**AVIS RELATIF À LA PROTECTION
CONTRE LES EVENTUELS EFFETS NOCIFS ET NUISANCES
PROVOQUÉS PAR LES RAYONNEMENTS NON IONISANTS
GÉNÉRÉS PAR DES ANTENNES ÉMETTRICES STATIONNAIRES**

Commune : MODAVE - Exploitant : PROXIMUS

Référence exploitant : 85MDV_01

Rapport n° 1225 / 2024

Figure 2 : Vue en plan des installations d’antennes dans un rayon de 300 mètres autour de l’installation faisant l’objet de la demande d’avis

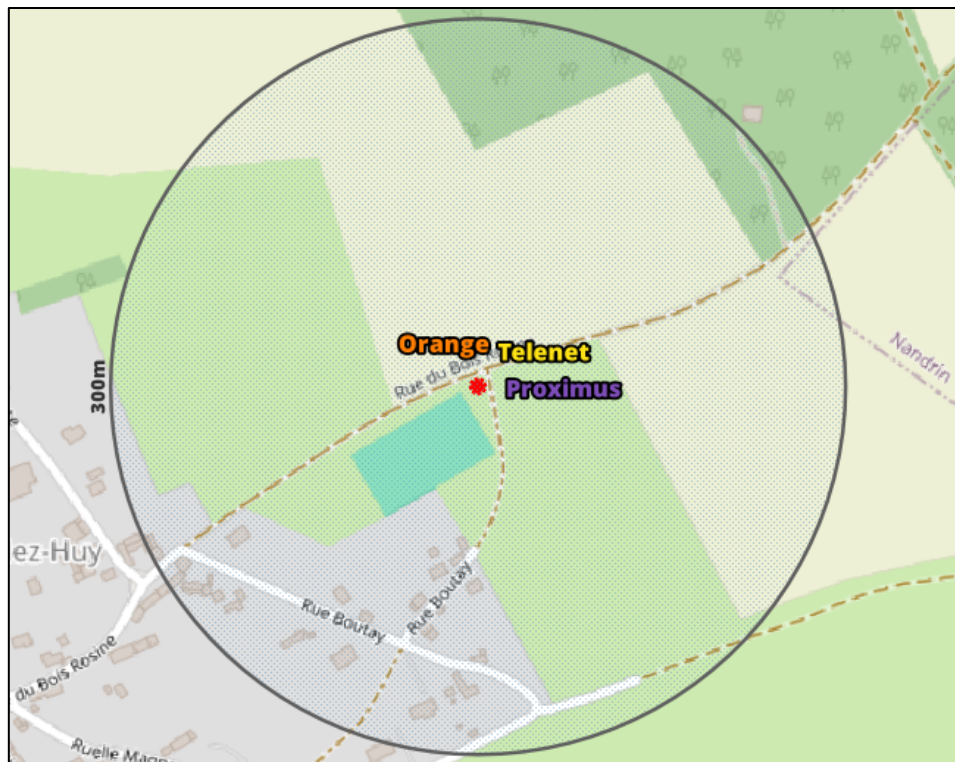
- il y a au plus 4 installations d’antennes émettrices stationnaires présentes dans la zone d’évaluation de 300 mètres de rayon représentée dans la figure 2, y inclus l’installation référencée dans le paragraphe 2 : la limite cumulative définie à l’article 4, §2 du décret est nécessairement respectée dans les lieux de séjour à l’intérieur de la zone d’évaluation de 300 mètres de rayon ;
- il y a exactement 5 installations d’antennes émettrices stationnaires présentes dans la zone d’évaluation de 300 mètres de rayon représentée dans la figure 2, y inclus l’installation référencée dans le paragraphe 2 et il existe, pour 3 ou 4 de ces installations, un avis attestant le respect de la limite abrogée de 3 V/m : la limite cumulative définie à l’article 4, §2 du décret est

nécessairement respectée dans les lieux de séjour à l'intérieur de la zone d'évaluation de 300 mètres de rayon ;

- c) dans tous les autres cas, il a été vérifié que la limite cumulative définie à l'article 4, §2 du décret n'est pas dépassée dans les lieux de séjour sur base du nombre d'installations localisées dans la zone d'évaluation de 300 mètres de rayon représentée dans la figure 2, de leur localisation ainsi que des données inscrites dans la figure 1 et au paragraphe 4 du présent avis et dans les avis attestant le respect de la limite par installation ou de la limite abrogée de 3 V/m relatifs aux autres installations reprises dans la figure 2.

Compte tenu des considérations ci-dessus, il apparaît que l'intensité du rayonnement électromagnétique généré, dans les lieux de séjour situés dans un rayon de 300 mètres autour de l'installation référencée dans le paragraphe 2, par l'ensemble des antennes émettrices stationnaires de l'ensemble des exploitants du même site d'antennes émettrices stationnaires respecte la limite fixée à l'article 4, § 2 du décret.
